Ministero della Transizione Ecologica

Commissione Tecnica di Verifica dell'Impatto Ambientale – VIA e VAS

Parere n. 175 dell' 8 novembre 2021

Progetto:	<p><i>Variante ex Art. 169 Dlgs n. 163/2006</i></p> <p><i>Linea ferroviaria AV/AC Verona – Padova Primo Lotto Funzionale Verona - bivio Vicenza (escluso Nodo di Verona Est)</i></p> <p><i>Varianti in recepimento delle prescrizioni nn. 27, 29, 30, 31, 51, 57, 74, 137 e della raccomandazione n. 1 formulate nell'Allegato 1 della delibera CIPE n. 84/2017</i></p> <p>IDVIP 6296</p>
Proponente:	<i>Consorzio Iricav Due</i>

Figura 12 – Variante R.01 - TRASLAZIONE PT SAN BONIFACIO IN AREA INTERCLUSA

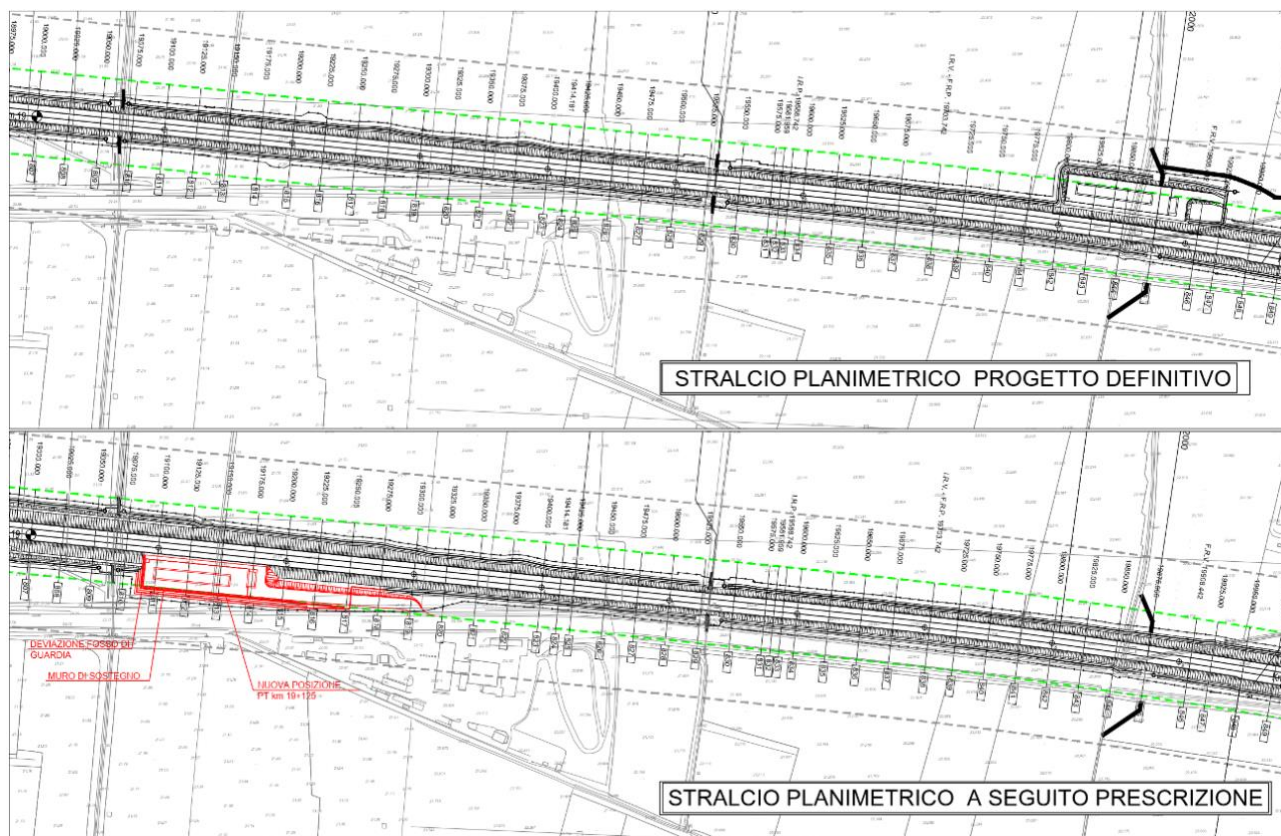
MODIFICA PROGETTUALE: Le modifiche oggetto di variante consistono nella traslazione del PT (Posto Tecnologico) San Bonifacio (FA07) nell'area interclusa compresa tra la rotonda Grena e la linea ferroviaria, al km 19+128,13 (Fig.12). Le dimensioni in pianta del fabbricato sono di 58,05 x 7,20 m, per una altezza di 5,70 m fino al colmo del tetto. Il piazzale, ubicato a nord della Linea AC/AV, ha una pianta rettangolare di dimensioni 81,10x21,20 ed è posto alla quota 24,00 m s.l.m., circa 5 metri al di sotto del piano ferro della ferrovia. Il terreno è pianeggiante e si trova alla quota di 22,20 m s.l.m. circa, da cui un rilevato con altezza media di 1,80 m. Il piazzale non interferisce con corsi d'acqua. All'esterno del piazzale, al termine della strada di accesso, è ubicata la Cabina Enel con relativa area di sosta/manovra per i mezzi degli addetti. Il collegamento pedonale tra il piazzale e la Linea ferroviaria AC/AV avviene attraverso una scala in acciaio.

Considerando che il collocamento del fabbricato nella nuova posizione non interesserà vincoli paesaggistici e che tale opera era già prevista nel Progetto Definitivo approvato, non si ritiene che la mera traslazione determini una modifica paesaggistica rispetto a quanto già valutato. Al contrario, **l'occupazione di un'area interclusa per la realizzazione di un fabbricato tecnologico può ritenersi un miglioramento dal punto di vista della percezione visiva; tale soluzione determina infatti un inserimento del manufatto tale per cui questo risulti inglobato nel sistema infrastrutturale, diventandone così parte integrante, a differenza del**
